**TECHNISCHE MITTEILUNG NR.
SERVICE BULLETIN NO.**

**MSB36-083/1
MSB40V1-002/1
MSB20-044/1
MSB22-001/1**

INTRODUCTION OF A NEW OIL DIPSTICK FOR ROTAX® ENGINE TYPE 912 AND 914 (SERIES)

SB-912-040 R1

4) Appendix

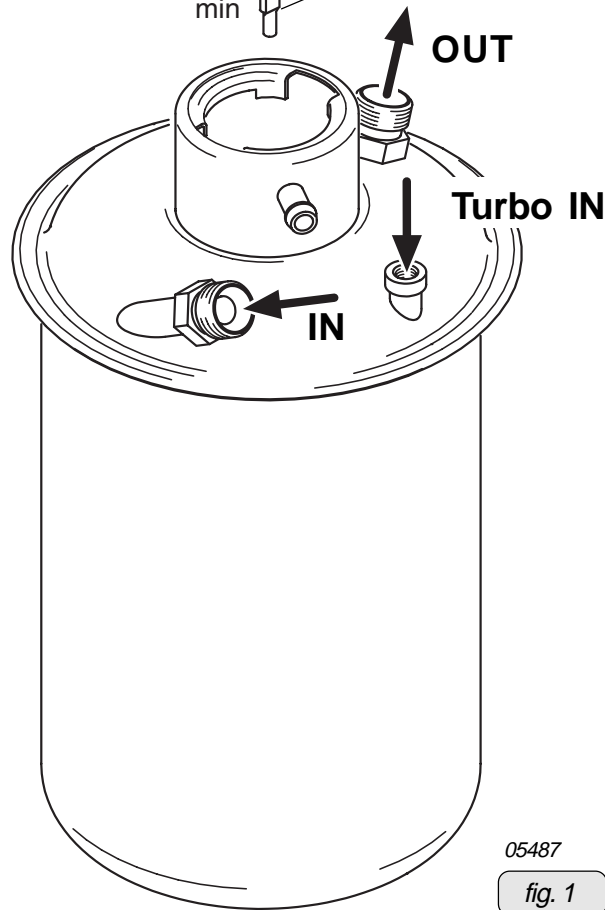
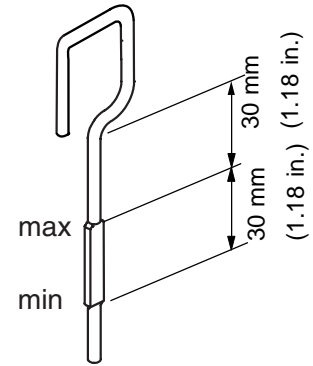
- Remove the oil dipstick part no. 956150 and replace by new oil dipstick part no. 956151.
- Inspect the oil level to be performed SI-27-1997 "Oil level check", current issue.
- Add oil if necessary.

◆ **NOTE:** By changing the oil dipstick, the minimum oil level is raised by approx. 40 mm (1.57 in.) and the height between the "min." and "max." level is reduced to 30 mm (1.18 in.) (approx. 0,45 litre).

4) Anhang

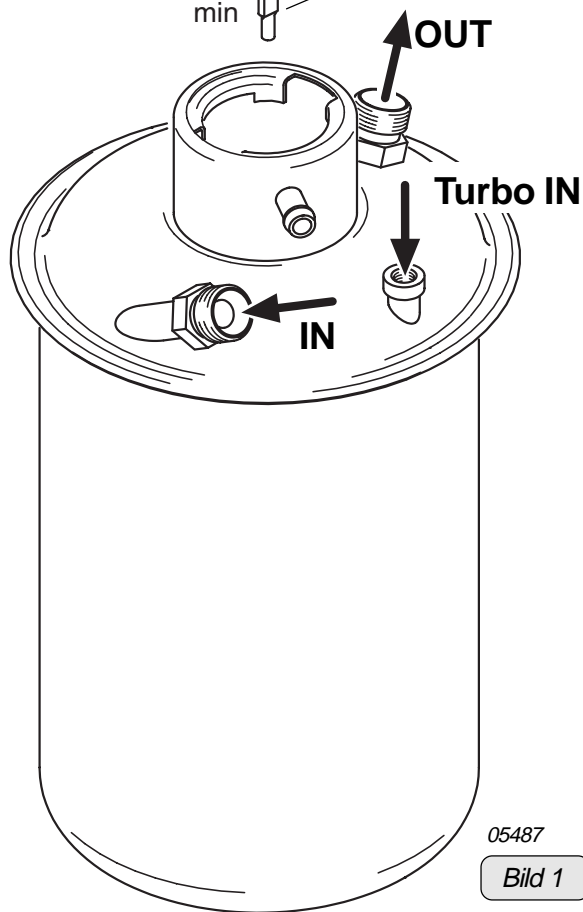
- Ölmeßstab TNr. 956150 entfernen und durch neuen Ölmeßstab TNr. 956151 ersetzen.
- Ölstand gemäß SI-27-1997 Ölstandskontrolle (letztgültige Ausgabe) prüfen.
- Ölvorrat gegebenenfalls ergänzen.

◆ **HINWEIS:** Durch die Änderung des Ölmeßstabes wurde das Minimum des Ölniveaus um ca. 40 mm angehoben und der Wert zwischen „min.“ und „max.“- Marke auf 30 mm (ca.0,45 Liter) eingegrenzt.
